发件人 浙江正泰电器股份有限公司市场部

## 关于 JD1A 系列电磁调速电动机控制装置产品外观及结构改进的通知

2024 年 4 月 3 日

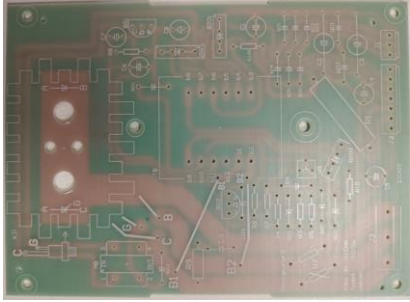
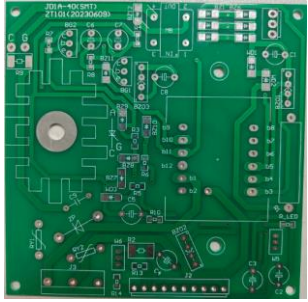
- 线路板结构由 DIP 插接式更改为 SMT 贴片式（印制线路板同时由单面覆铜喷锡板更改为双面覆铜过金属化孔喷锡板）；
- 金属封装整流管更改为塑封整流管（电流  $I_T$  由原 5A 提升至 10A）；
- 取消产品面板上的转速表校准电位器，其电位器移动至线路板上，并将该电位器由单圈绕线式更改为预调多圈玻璃釉式（如用户在使用中需要调整电机转速，只需调整反馈量电位器即可达到电机与装置同步调整）。
